指示電気計器 附属品の外形寸法変更のお知らせ

ご愛用いただいております指示電気計器用附属品 T-100, T-150 形整流器の外形寸法を下記の通り変更いたしますのでお知らせします。今後とも倍旧のご愛顧のほどお願いいたします。

扱	A	日付	2013年10月	件名	指示電気計器 附属品の外形寸法変更のお知らせ
整理番号	山-1090	三菱電機(株)福山製作所

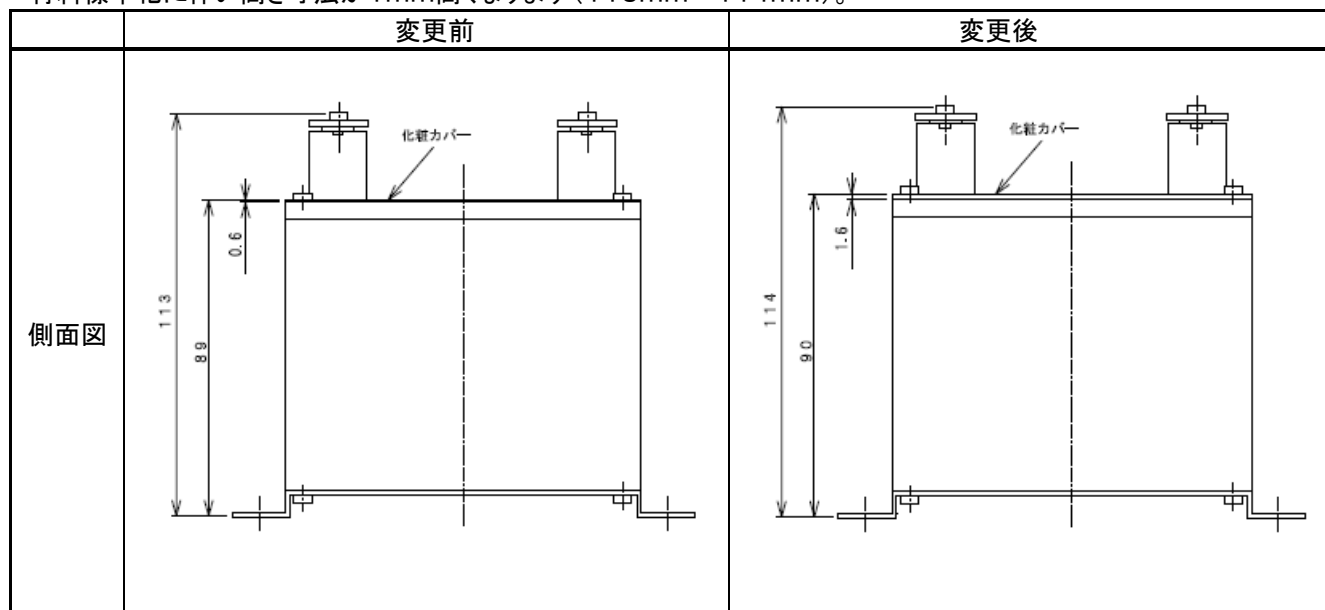
材料標準化に伴い高さ寸法が1mm高くなります(113mm→114mm)。

- ・化粧カバーの材料が入手困難なため、他機種部品と標準化を図るため変更します。
- ・特性、性能には影響ありません。

2013年 12月生産分より。
